ZUD-CD-07-0139 (1/10)

2007年 8月 30日

QB-78K0KX2
(管理記号 B, C, D, E, F)

使用上の留意点

No.6 オプション・バイトの仕様変更に対応

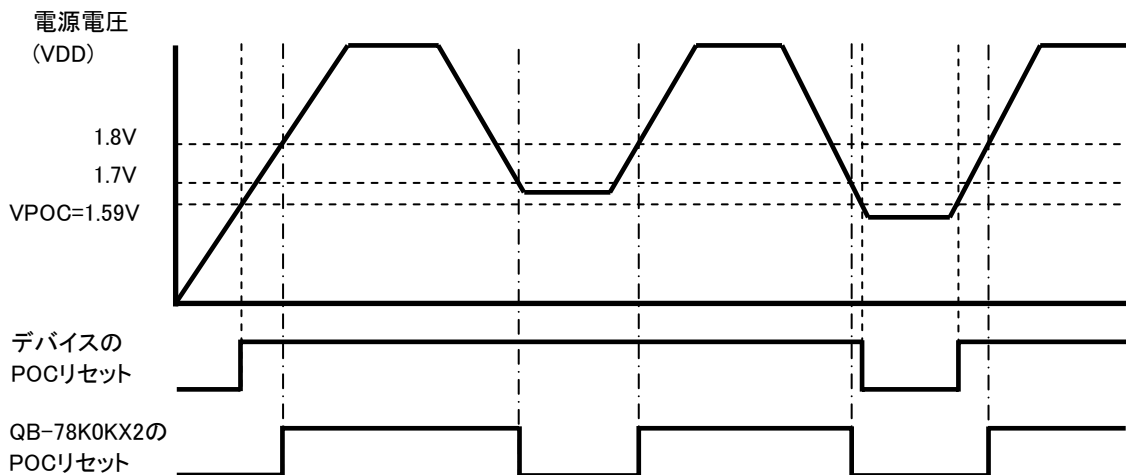
【内 容】 オプション・バイトの POC モード(POCMODE)を管理記号 D 以降で対応しています。

(2) 2.7V/1.59V POC モード設定時(オプション・バイト:POCMODE=1)

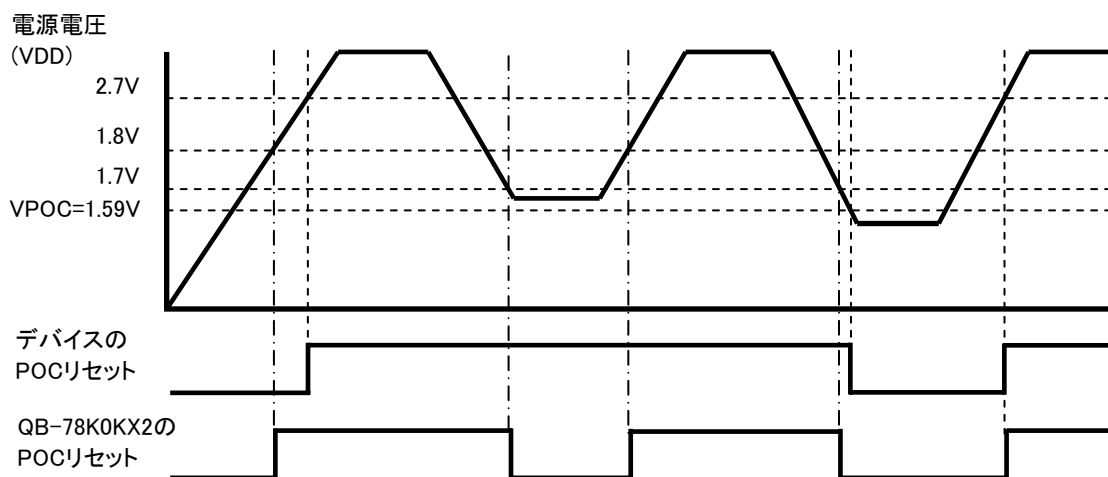
- ・ デバイス : 電源投入時に内部リセットを発生し、電源電圧(VDD)が電源電圧投入時検出電圧($V_{POC}=2.7V \pm 0.2V$)を越えたらリセットを解除します。
電源電圧と(VDD)と検出電圧($V_{POC}=1.59V \pm 0.15V$)を比較し、 $VDD < V_{POC}$ になったとき内部リセット信号を発生し、 $VDD \geq 2.7V$ のときリセットを解除します。
- ・ QB-78K0KX2 : 電源投入時に内部リセットを発生し、電源電圧(VDD)が 1.80V を越えたらリセットを解除します。
検出電圧($V_{POC}=1.59V \pm 0.15V$) $< VDD < 1.70V$ になったとき内部リセット信号を発生し、 $VDD \geq 1.80V$ のときリセットを解除します。
電源電圧(VDD)が検出電圧($V_{POC}=1.59V \pm 0.15V$)を下回った場合は、次に電源電圧(VDD)が電源電圧投入時検出電圧($V_{POC}=2.7V \pm 0.2V$)を越えたらリセットを解除します。

【回避策】回避策はありません。恒久的な制限事項とさせていただきます

2.5.2 YQ を TC に実装する (P.28)

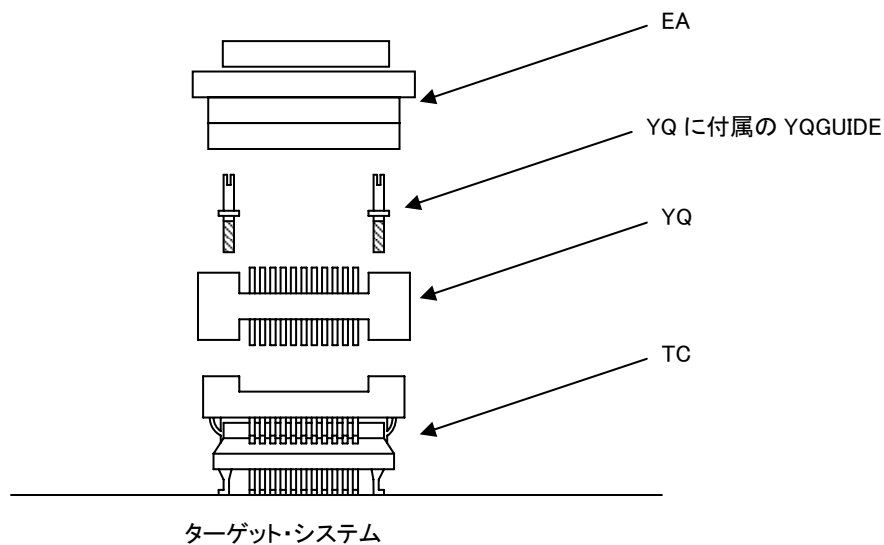
(1) YQ のコンタクト・ピンに折れや曲がりのないことを確認してから, YQ を TC に接続し, ネジを固定します。何度も抜き差しする場合は, 接続する前に必ず YQ のピンの点検をしてください。なお, ピンが曲がっている場合は, ナイフの刃のような薄い平面状のもので矯正してください。

(2) YQ と接続する基板には, 所定の位置に部品穴が 4 箇所必要です。YQ は, 付属品の M2×10 mm のネジでターゲット・システム上の TC と固定します。このネジに対応する基板の厚さは, 1.0 ~2.0 mm です。ネジは(+)の 1 番か 0 番の精密ドライバまたはトルクドライバで, 4 隅を順次均等に締めてください。ネジの締め付けトルクは, 0.054 Nm(MAX.)です。締め付けが強すぎると接続不良の原因となります。

YQ には, TC と接続するためのネジ(M2×10 mm/4 本)が添付されています。

- (1) YQ のコンタクト・ピンに折れや曲がりのないことを確認してから、YQ を TC に接続し、付属品の YQGUIDE で固定します(固定の方法は、(2)を参照)。何度も抜き差しする場合は、接続する前に必ず YQ のピンの点検をしてください。なお、ピンが曲がっている場合は、ナイフの刃のような薄い平面状のもので矯正してください。
- (2) YQ は、付属品の YQGUIDE でターゲット・システム上の TC と固定します。添付されている付属の(一)ドライバまたはトルクドライバで、4 隅を順次均等に締めてください。YQGUIDE の締め付けトルクは、0.054 Nm(MAX.)です。締め付けが強すぎると接続不良の原因となります。また、YQ には、MA と接続するためのネジ(M2×10 mm/4 本)が添付されています。
